รายงานสิ่งที่ไม่เป็นไปตามข้อกำหนด/สัญญา

โครงการ : Vehha (High Rise Condominium at Huahin)

เลขที่ : NCR.2301.240205.PB.NN.1 (STR-012)

เอกสารแนบ / ภาพถ่าย

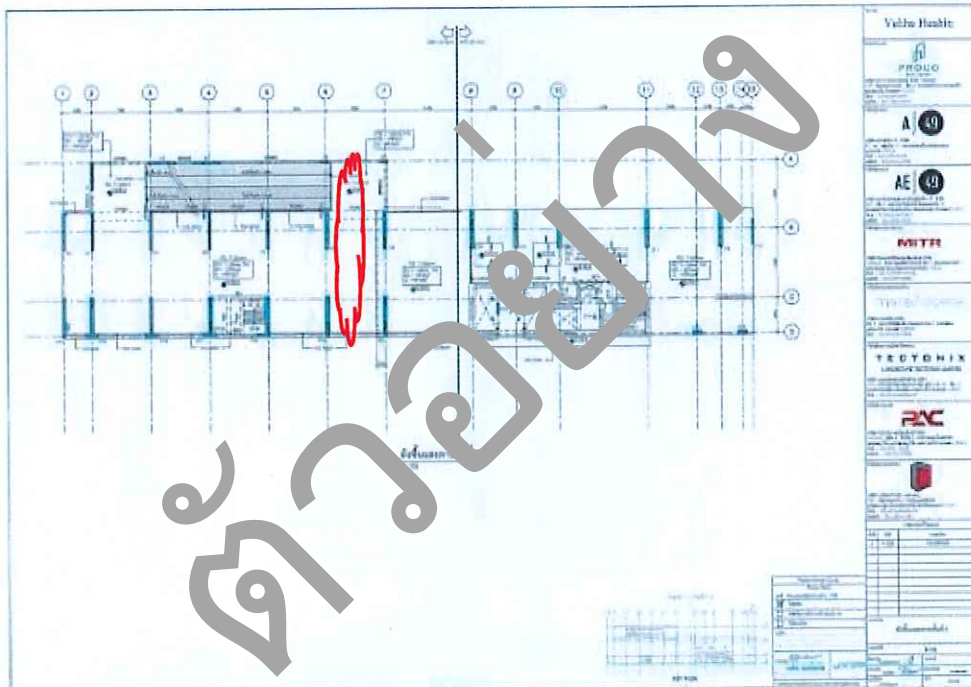
จากการตรวจสอบหน้างาน GL.6-7/A-D ชั้น 5 พบว่า พื้นมีรอยร้าว

การตรวจสอบหน้างานในชั้น Post Tension ที่เกิด
รอยร้าว ซึ่งวัดได้คือ 0.41 mm. และได้ตรวจวัดพื้นที่
รอยร้าวในบริเวณที่สัมผัสคอนกรีต ไม่จำเป็นต้อง
ทำการซ่อมแซม

ผังพื้นและคานชั้นที่ 5
 1 : 150
 (รูปแสดง บริเวณที่เกิดปัญหารอยแตกร้าว)

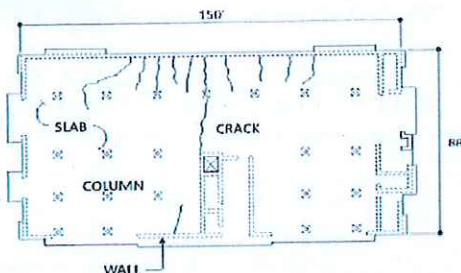
ที่มา ทาง CPAC ทราบถึงปัญหาการแตกร้าวของโครงสร้างพื้น Post Tension ทาง CPAC จึงได้เข้าร่วมสำรวจบริเวณที่เกิดปัญหา ซึ่งเป็นพื้นที่ Post tension ชั้น 5 Zone 1 เพื่อวิเคราะห์หาสาเหตุ และแนวทางการแก้ไข โดย CPAC ได้เข้าสำรวจพบรอยแตกร้าวเกิดขึ้นเป็นลักษณะดังรูป

วิเคราะห์หาสาเหตุ จากการสำรวจรอยแตกร้าวเกิดขึ้นหลังจากเทคอนกรีตแล้วเสร็จประมาณ 2-3 วัน รอยแตกร้าวมีลักษณะร้าววิ่งเป็นเส้นตรง ตั้งฉากกับด้านยาวขององค์อาคาร เกิด 2-3 ชั้น ตำแหน่งที่รอยแตกร้าวใกล้เคียงจุดเดียวกัน มีขนาด 0.40 - 0.80 mm หลังการดึงลวดอัดแรงแล้วเสร็จ พบว่ารอยแตกร้าวมีขนาดเล็กสุด เฉลี่ยประมาณ 0.2 - 0.3 mm จากการวิเคราะห์พบว่ารอยแตกร้าวมีสาเหตุมาจากการหดตัวตามธรรมชาติของวัสดุประเภทคอนกรีต ที่เมื่อคอนกรีตพัฒนากำลังอัด น้ำในเนื้อคอนกรีตจะถูกใช้ไปในการทำปฏิกิริยา และบางส่วนจะระเหยออกไปสู่บรรยากาศ จึงเกิดการเปลี่ยนแปลงปริมาตรและหดตัวขึ้น (ตาม ACI 224R เรียกการแตกร้าวนี้เกิดจากการหดตัวแบบแห้ง Drying Shrinkage Cracking) ซึ่งพบได้บ่อยในโครงสร้างพื้น ที่มีพื้นที่มากๆ หรือบริเวณพื้นที่มีโครงสร้างแนวตั้งอยู่ใกล้ๆ ซึ่งจะทำให้เกิดการยึดรั้งสูง อาทิ เช่นรอยต่อระหว่างพื้นกับกำแพง ช่องลิฟท์ หรือบันได เนื่องจากเป็นบริเวณที่คอนกรีตมีโอกาสแตกร้าวจากการหดตัวได้ง่าย จากการยึดรั้งทางโครงสร้างที่สูงกว่า รอยแตกชนิดนี้มักจะพบในช่วงสัปดาห์แรกหลังจากเทคอนกรีตเนื่องจาก อัตราการหดตัวของคอนกรีตจะสูงในช่วงต้น

ข้อเสนอแนะการแก้ไขปัญห การแตกร้าวแบบ Drying Shrinkage ถ้าเป็นรอยแตกร้าวแบบ Non-Structural ไม่ส่งผลกระทบต่อโครงสร้าง ตาม ACI 224R บทที่ 4 ในตาราง 4.1 (Guide to reasonable crack widths) ได้แนะนำถึงความกว้างของรอยแตกร้าวที่สามารถยอมรับบนโครงสร้างพื้นที่อยู่ในสภาวะที่ไม่สัมผัสความชื้นมากนัก สภาวะแห้ง ว่ารอยแตกร้าวที่มีขนาดความกว้างไม่เกิน 0.41 มิลลิเมตร เป็นรอยแตกร้าวบนโครงสร้างคอนกรีตเสริมเหล็กที่สามารถยอมรับได้ แต่ถ้ารอยร้าวมีขนาดใหญ่มากกว่า 0.41 มิลลิเมตร ให้ทำการซ่อมแซม

ในกรณีพื้น Post Tension ที่เกิดการแตกร้าวนี้ ถ้ามีความลึกอยู่ที่ 0.500 mm ซึ่งถ้าหากโครงสร้างพื้นดังกล่าวไม่สัมผัสความชื้นก็อาจจะไม่จำเป็นต้องทำการซ่อมแซมปิดผิว หรือถ้าต้องการก็สามารถดำเนินการด้วยการ Grout หรือ Inject โดยวัสดุประเภท Epoxy หรือ PU เพื่อป้องกันความชื้นซึมผ่าน

ผังพื้นและคาน ชั้นที่ 5
1:150

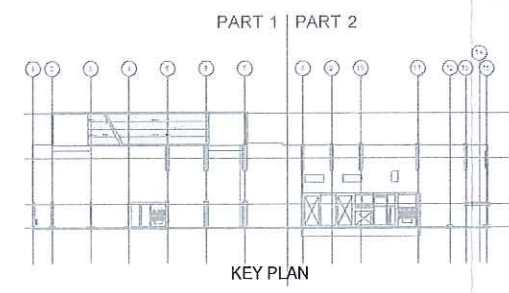
3. ถึง : บริษัท โปรเจ็ค แอลโลเอ็นซ์ จำกัด
เรียน : คุณวุฒิเลิศ ทองดี
รายละเอียด : ☐ ไม่ขัดข้อง ☒ ขัดข้องแต่มีความคิดเห็นเพิ่มเติม ☐ ให้จัดส่งใหม่
บันทึก : ขอให้ซ่อมแซมตามคำแนะนำ และ ระวังซ่อมแซมพื้นเพื่อปิดเอกสาร NCR ต่อไป
เพื่อป้องกันไม่ให้ความชื้นเข้าไปทำลายต่อเหล็กเสริมพื้นครับ

4. ถึง : บริษัท ฟรีบิลท์ จำกัด (มหาชน)
เรียน : ว่าที่ ร.อ.สัญญาลักษณ์ ปรีชา
รายละเอียด : ☐ ไม่ขัดข้อง ☒ ไม่ขัดข้องแต่มีความคิดเห็นเพิ่มเติม ☐ ให้จัดส่งใหม่
บันทึก : ให้ดำเนินการตามคำตอบของผู้ออกแบบ และ ระวังซ่อมแซมพื้นเพื่อปิดเอกสาร NCR ต่อไป
